Modification n° 1 du Plan Local d'Urbanisme

Département du Calvados

L'objectif de la Modification n°1 du PLU

Chapitre 1 : Modification de l'emplacement réservé n°15 au hameau de Gable Harel

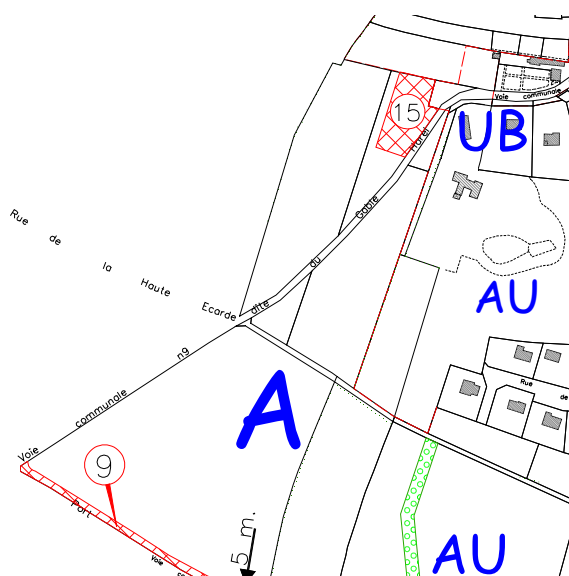
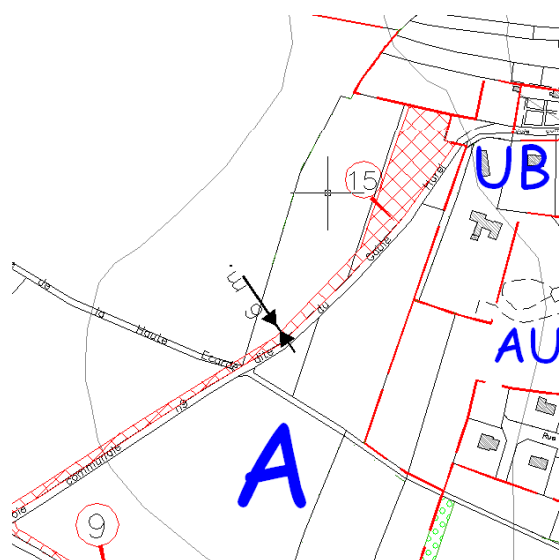
- Il s'agit de créer un emplacement réservé le long de la route communale 9 en vue de répondre aux problématiques liées aux écoulements des eaux pluviales et à la circulation douce.
- Un emplacement réservé (n°15) existe déjà en bordure de la rue de Gable Harel et doit être revu en prenant en compte l'étude hydraulique réalisée par Egis Eau en mars 2008. Cette étude préconise de créer une noue de rétention accompagnée d'un fossé le long de la route communale 9 dite du Gable Harel.

La largeur de l'emplacement réservé sera de 6 mètres afin de permettre la réalisation du fossé et d'une piste cyclable.

Chapitre 2 : Modification de l'emplacement réservé n°17 le long de la RD236

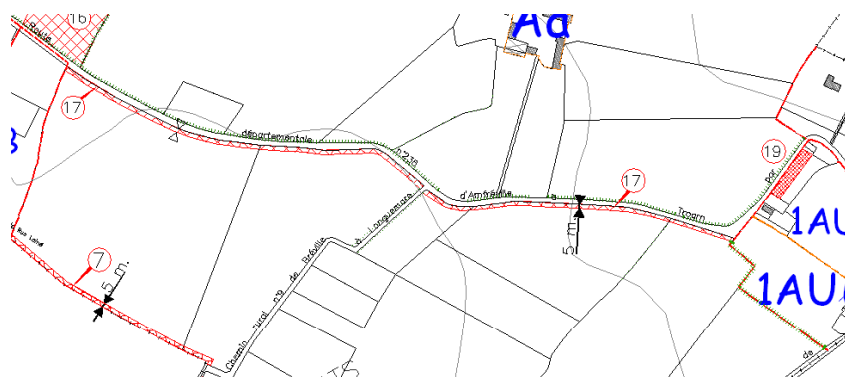
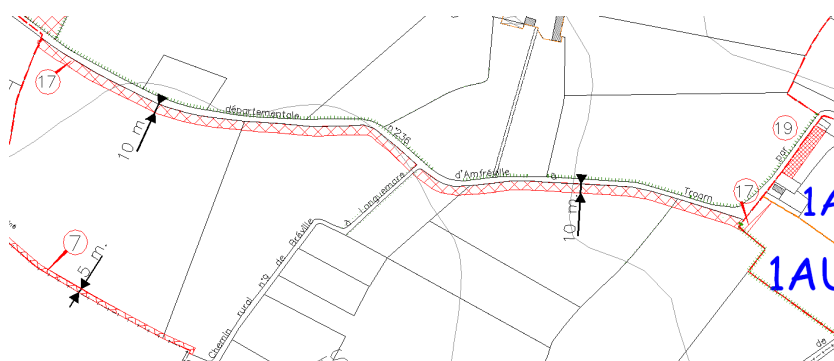
- L'emplacement réservé n°17 existe déjà le long de la RD 236 . C elui-ci vise à la création d'une voie piétonne et cyclable avec aménagement de la voirie existante.
- La modification vise à élargir l'emprise de cet emplacement réservé en le passant de 5 à 10 mètres et en le prolongeant vers le hameau des Dumonts.

Chapitre 3: Création d'un emplacement réservé n°19 hameau des Dumonts

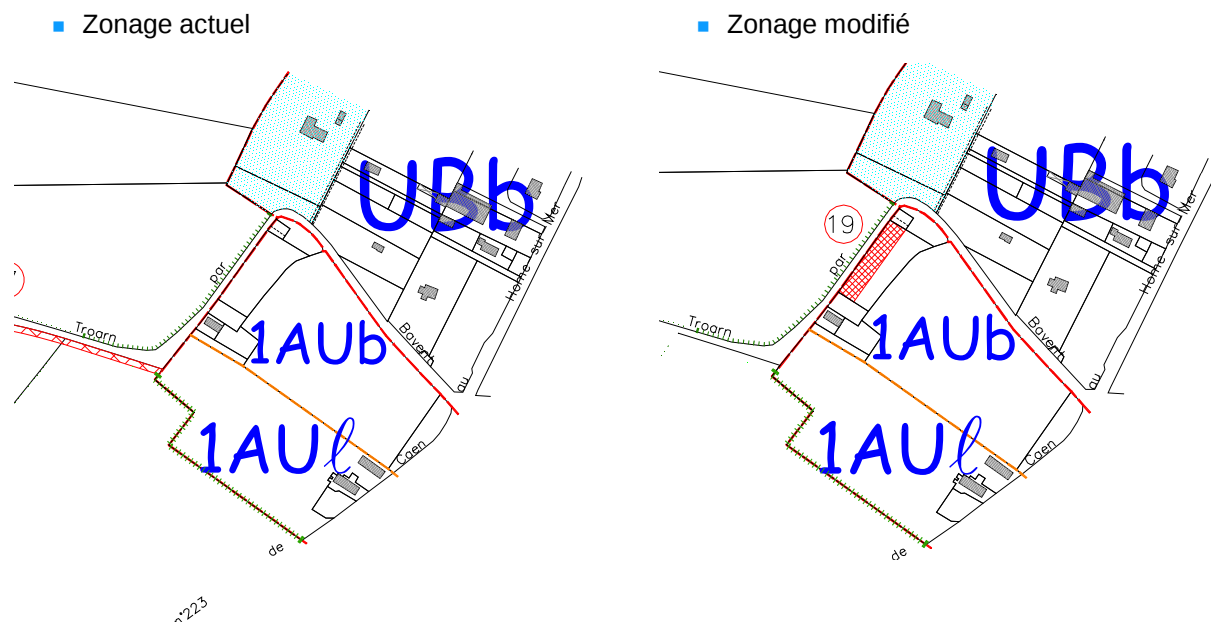
- Afin de permettre la réalisation de cette ouvrage en zone 1Aub, la commune souhaite créer un emplacement réservé sur une partie de la parcelle longeant la RD 236.

Chapitre 4: Création de l'emplacement réservé n°20 hameau de Basse Ecarde

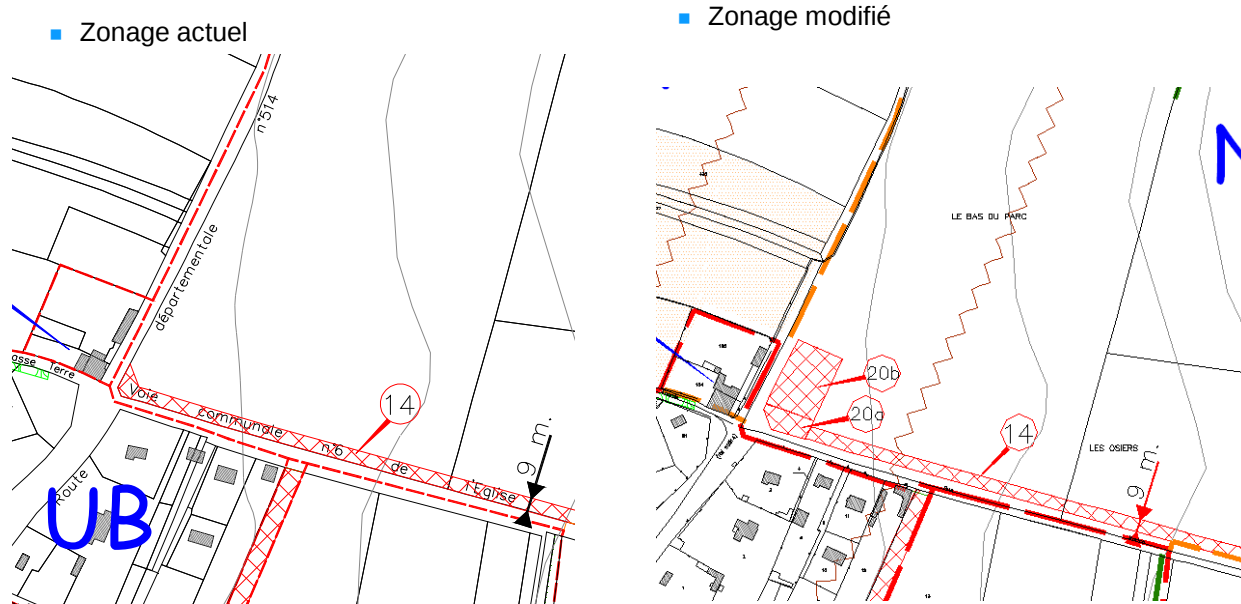
- Afin de renforcer le caractère urbanisé des lieux, il est nécessaire de marquer plus nettement les intersections.
- Le carrefour de la Basse Ecarde présente une emprise importante. Cette situation permet la création d'un « tourne à gauche ».
- Dans le cadre des risques liés aux ruissellements des eaux le long de la Rue Morice, la commune envisage la réalisation d'un bassin de récupération des eaux situé en bordure de la RD 514.
- Un emplacement réservé pour l'aménagement du « tourne à gauche » et d'un bassin de récupération des eaux de pluies doit être créé.

Chapitre 5: Création de l'emplacement réservé n°21 rue du Stade

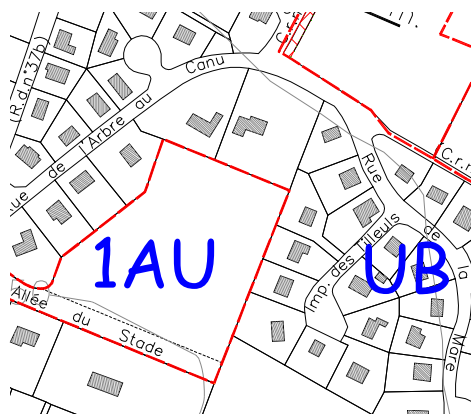
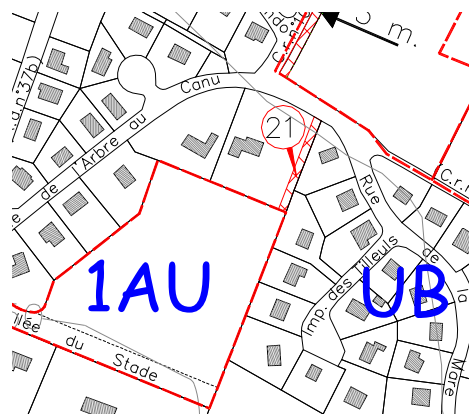
- Afin de renforcer le caractère urbanisé de cet ensemble situé en cœur de village, la commune souhaite créer un emplacement réservé sur une parcelle permettant la mise en œuvre et le raccordement d'un système d'évacuation des eaux pluviales.

Chapitre 6 : Modification du zonage parcelle en UBb au hameau des Dumonts

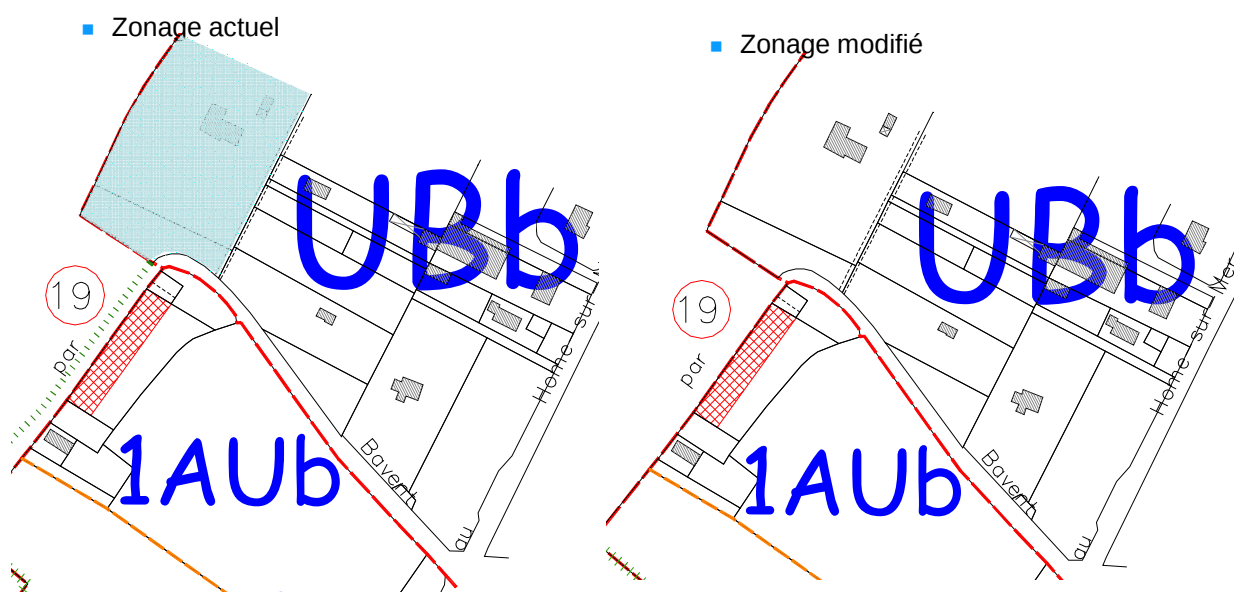
- Afin de supprimer les débordements du fossé et ainsi de limiter le ruissellement, il convient, selon l'étude hydraulique, de remplacer l'ouvrage existant par une buse plus large de diamètre 600mm. Il convient également de mettre en place des grilles à l'entrée de la propriété; au niveau du point bas du virage, ces grilles sont à connecter au fossé qui borde la propriété.

- La modification du PLU pour ce secteur du hameau des Dumonts, vise à supprimer la trame « inondable » du plan de zonage du PLU.

Chapitre 7 : Modification de la zone AU en 1AUa du secteur de « L'arbre Canu »

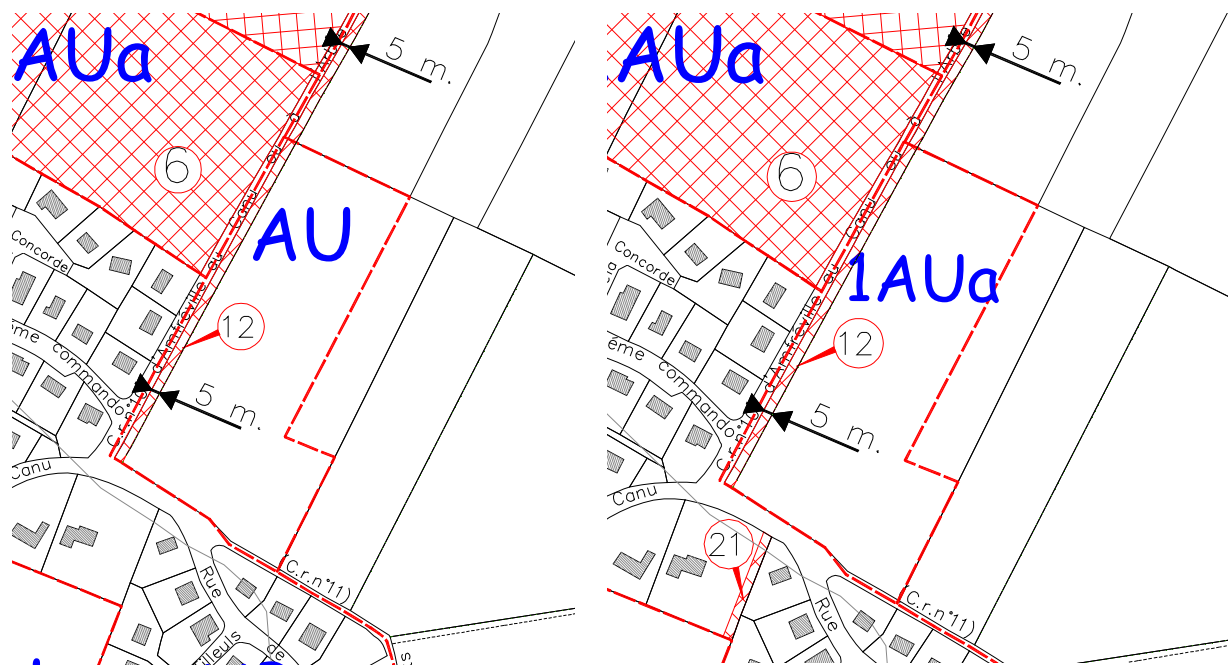
Afin d'ouvrir à l'urbanisation de nouveaux secteurs et permettre à la commune d'AMFREVILLE de développer sa population, la dénomination de la zone AU doit être modifiée. Un projet établi par un aménageur privé est en cours sur le secteur.

Chapitre 8 : Modification de la zone AU en zone UB secteur de la Haute Ecarde

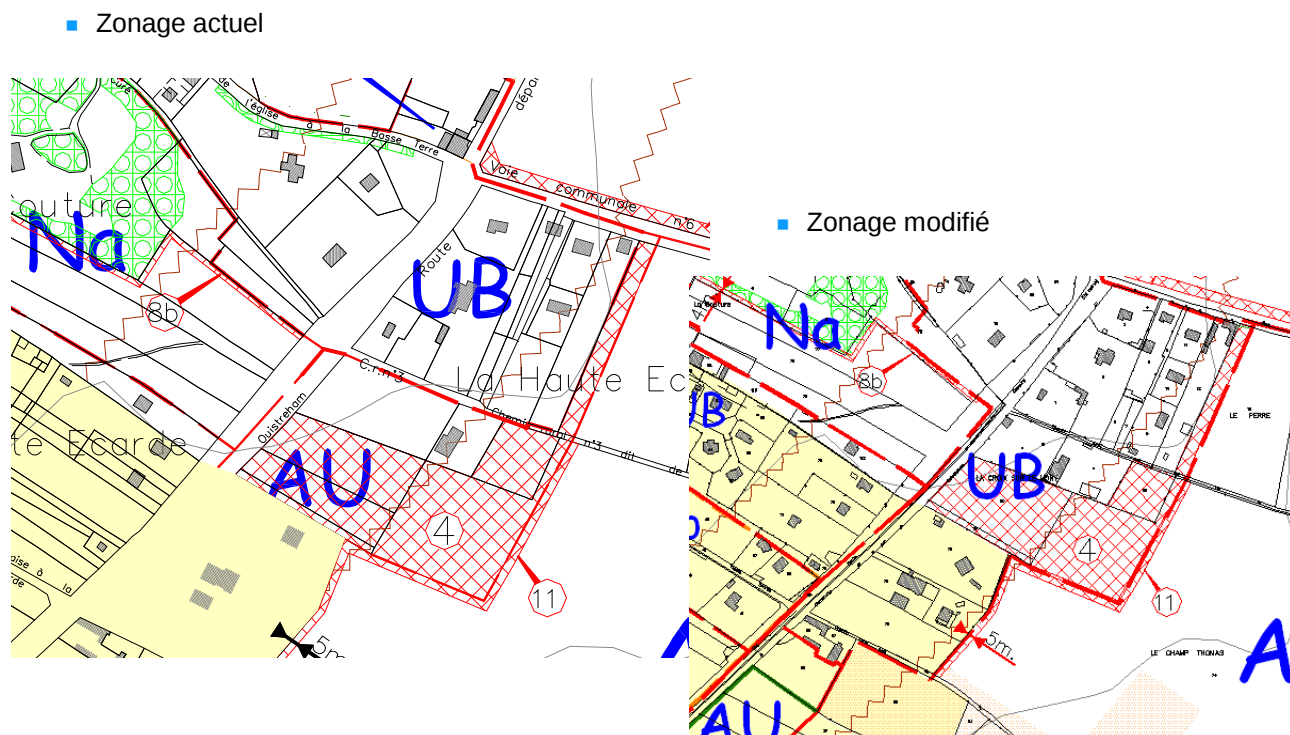
- La commune d'Amfréville est traversée par la RD514 dans la partie Ouest de son territoire. Aucun accès direct et individuel sur cette route départementale n'est autorisé au regard de la dangerosité de la traversée de cette voie.
- L'objectif de la modification vise à permettre d'une part la création d'un nouvel équipement public (le centre de secours) et d'autre part à intégrer des constructions existantes (en zone AU) dans la zone UB.
 - Le foncier nécessaire à la réalisation du centre de secours est en cours d'acquisition par la commune. Un emplacement réservé pour la réalisation de cet équipement existe dans le PLU ; la commune en est le bénéficiaire.
 - Un certain nombre de constructions situées au Sud du projet de centre de secours font partie de la zone AU et il convient de les intégrer à la zone UB puisque déjà bâties.

Chapitre 9 : Modification de la zone UBp et Nap secteur de la Haute Ecarde

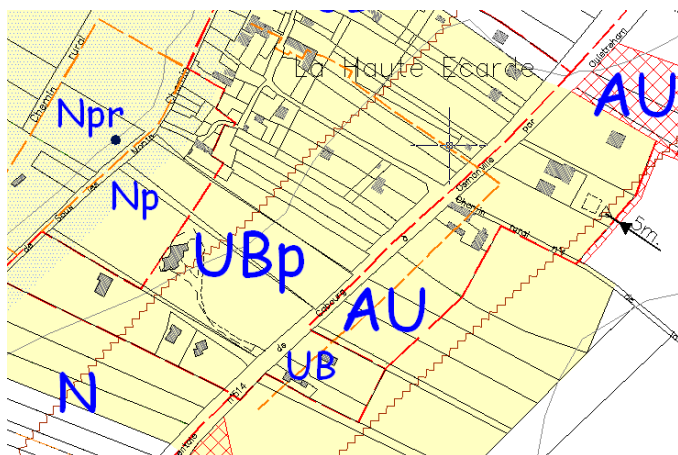
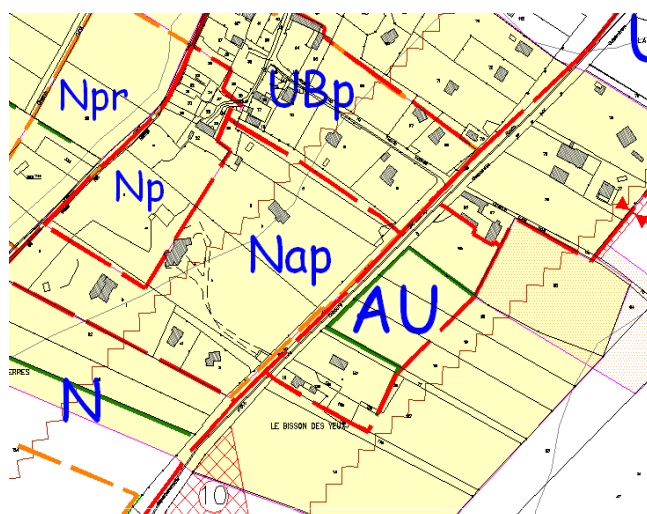
- Afin de rendre plus lisible la destination des sols de ce secteur d'AMFREVILLE, il est nécessaire de présenter de manière claire la non constructibilité d'une partie de ce secteur.
- Il s'agit de créer une zone Nap prenant en compte le périmètre de protection rapproché du forage de la Haute Ecarde.

Chapitre 10 : Modification du zonage de la zone 1AUs en zone 1AUa

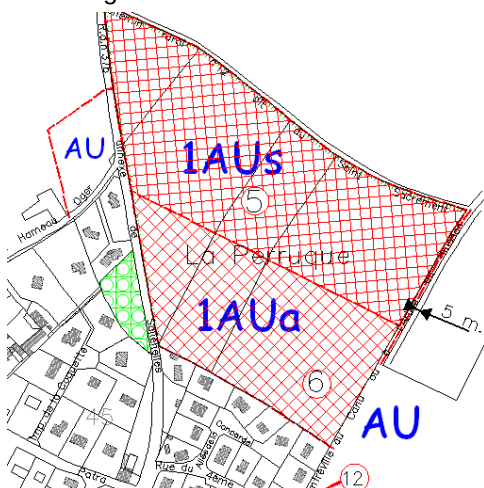
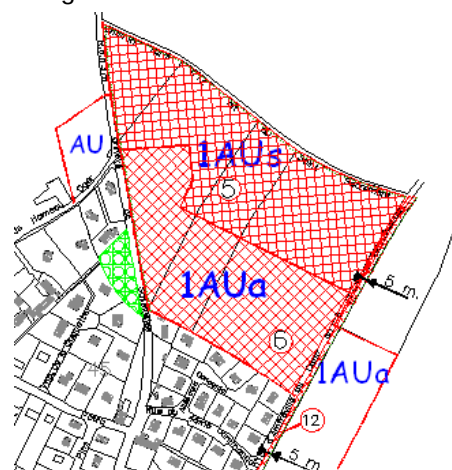
- La redéfinition du projet de lotissement de la Perruque entraîne un léger débordement de la zone 1AUa sur la zone 1AUs dans la partie Nord Ouest du projet.
- Afin de permettre la réalisation de ce projet de lotissement il est nécessaire de revoir les limites de la zone 1AUs.

Chapitre 11 : Modification de la zone UBc en UB - secteur du hameau de la Rue

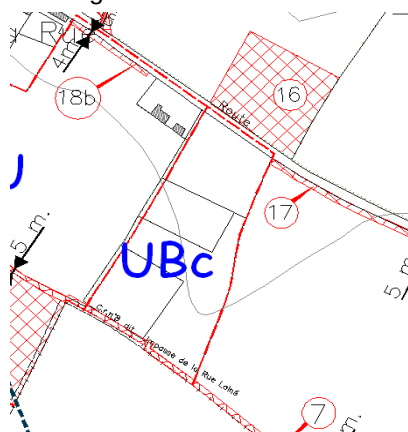
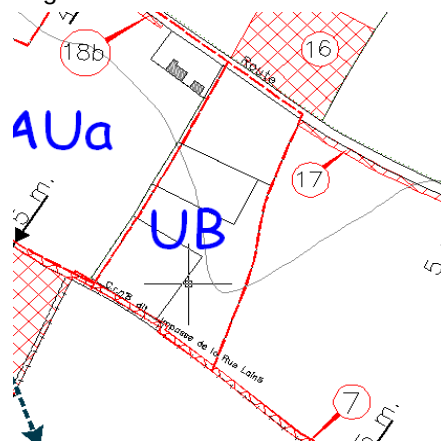
- Le classement de ces terrains en zone UBc permettait d'indiquer que les constructions à usage d'habitation étaient autorisées en créant un assainissement individuel. Des travaux sont en cours de réalisation pour le raccordement de cette parcelle à l'assainissement collectif. La modification vise à reclasser la zone UBc en zone UB.

Chapitre 13 : création d'une orientation d'aménagement sur le secteur du hameau des Dumonts

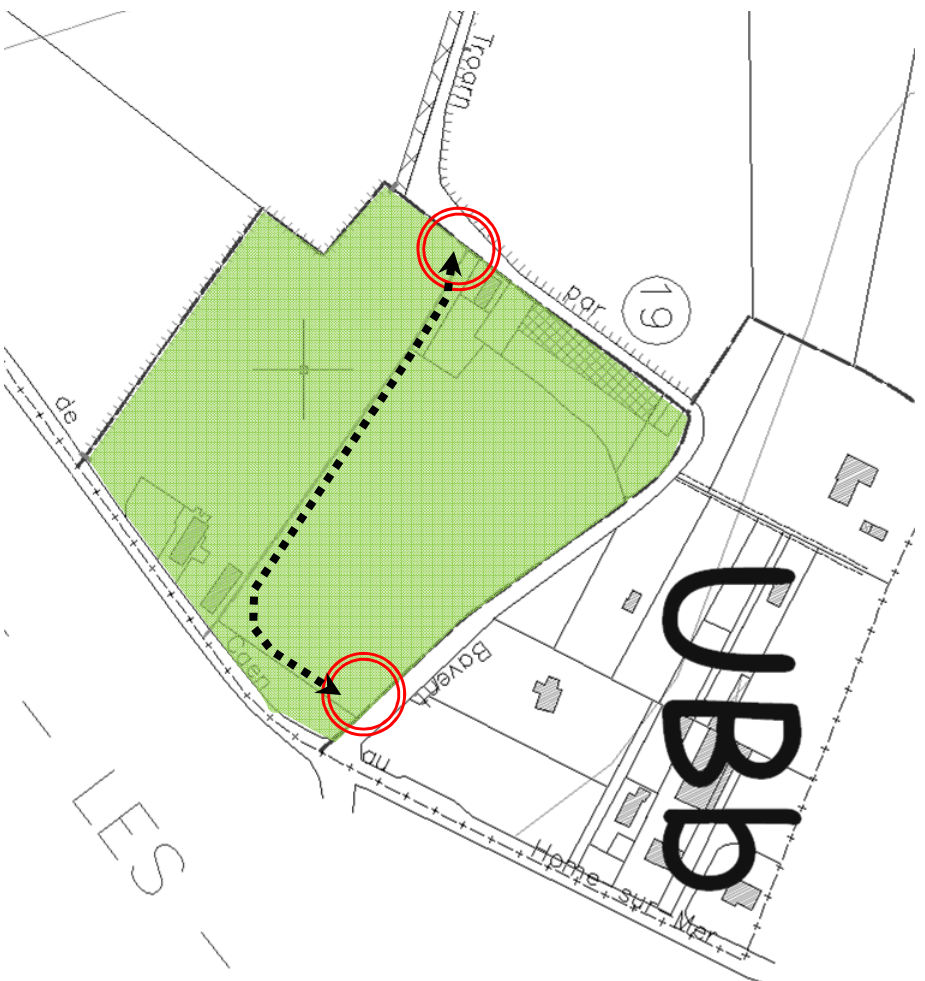
- Le secteur du hameau des Dumonts se situe dans la partie Ouest de la commune.
- Afin de prendre en compte les éléments présentés dans le PADD et notamment la mise en œuvre des voies de circulation douce, la commune souhaite afficher ces éléments dans des orientations d'aménagement pour la zone 1AUb du hameau des Dumonts.
- Dans le but d'imposer la réalisation de certains principes d'aménagement, la commune souhaite intégrer des orientations d'aménagement sur le secteur du hameau des Dumonts
- Ces orientations particulières d'aménagement permettent une concrétisation et une matérialisation des enjeux de la commune. Elles imposent certains principes que les aménageurs devront prendre en compte dans leur projet.

Chapitre 24 : Modification de l'annexe 4e

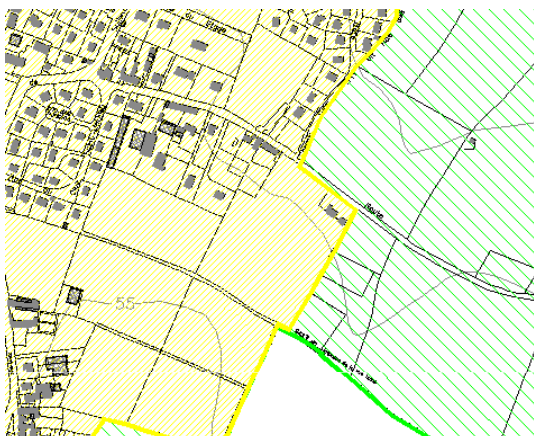
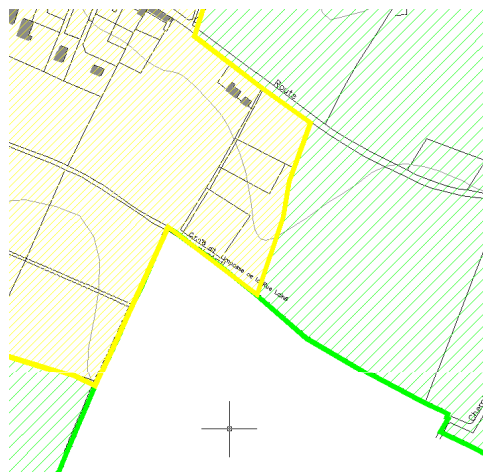
- La commune dispose d'un zonage d'assainissement établi le 2 mai 2006. Le plan annexé au document du PLU doit être revu car des modifications dans le zonage sont intervenues.
- Des travaux en cours de réalisation sur le secteur du hameau de la Rue intègre de nouvelles parcelles au zonage d'assainissement collectif.

Chapitre 25 : Modification pour la mise à jour des servitudes d'utilité publique : le P.P.R.i

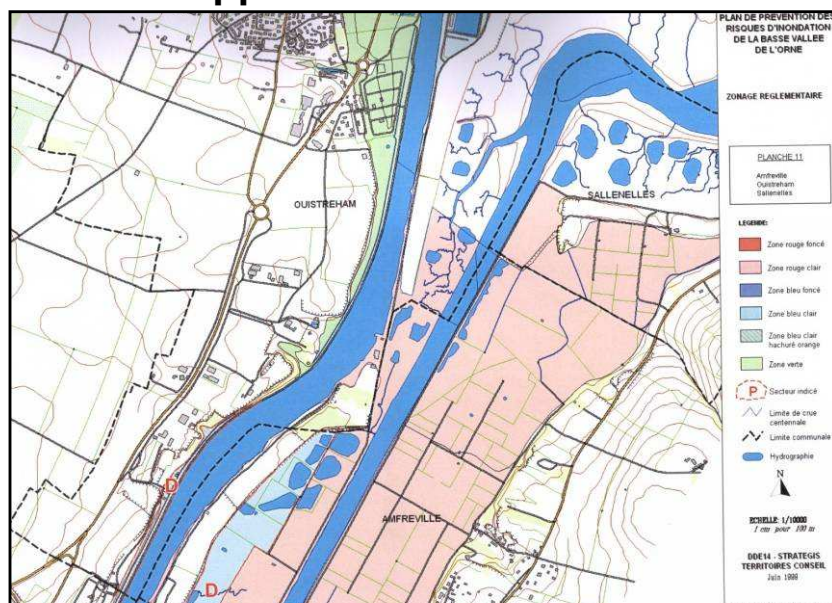
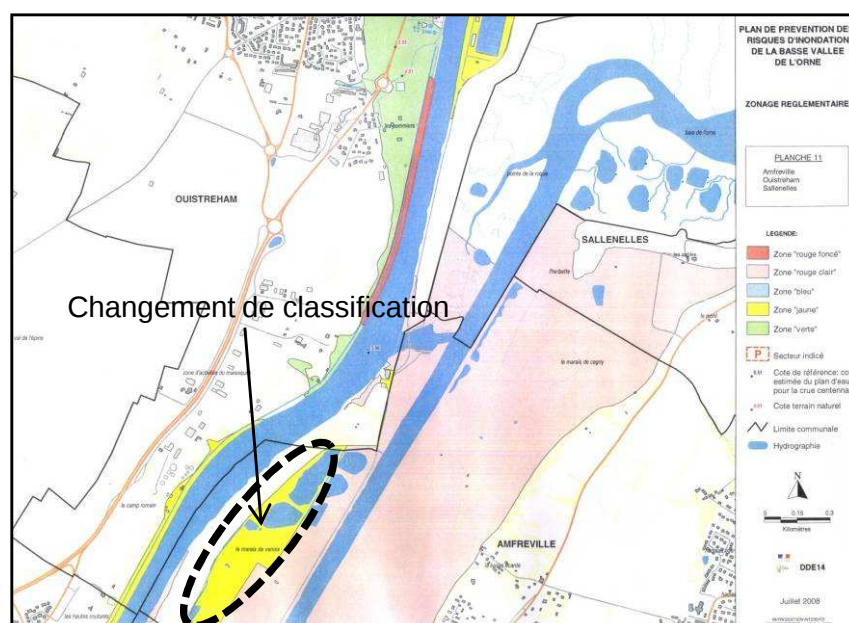
- L'objectif de cette modification vise à intégrer le nouveau zonage et règlement du PPRi approuvé le 10.07.08.
- Le nouveau document précise que le secteur dit des « Marais de Venoix » est désormais intégré à la zone « jaune » du règlement de PPRi. Cette zone correspond aux zones urbanisées ou qui ont vocation à l'être qui sont protégées de la crue centennale par les travaux de lutte contre les inondations. Le développement y est autorisé mais des mesures de préservation de la sécurité des personnes et des biens sont prescrites. Ce secteur était classé en zone « bleu claire » correspondant à des risques moins élevés qu'en zone « bleu foncé » et comprenant notamment des secteurs à protéger mais dominés par les crues.
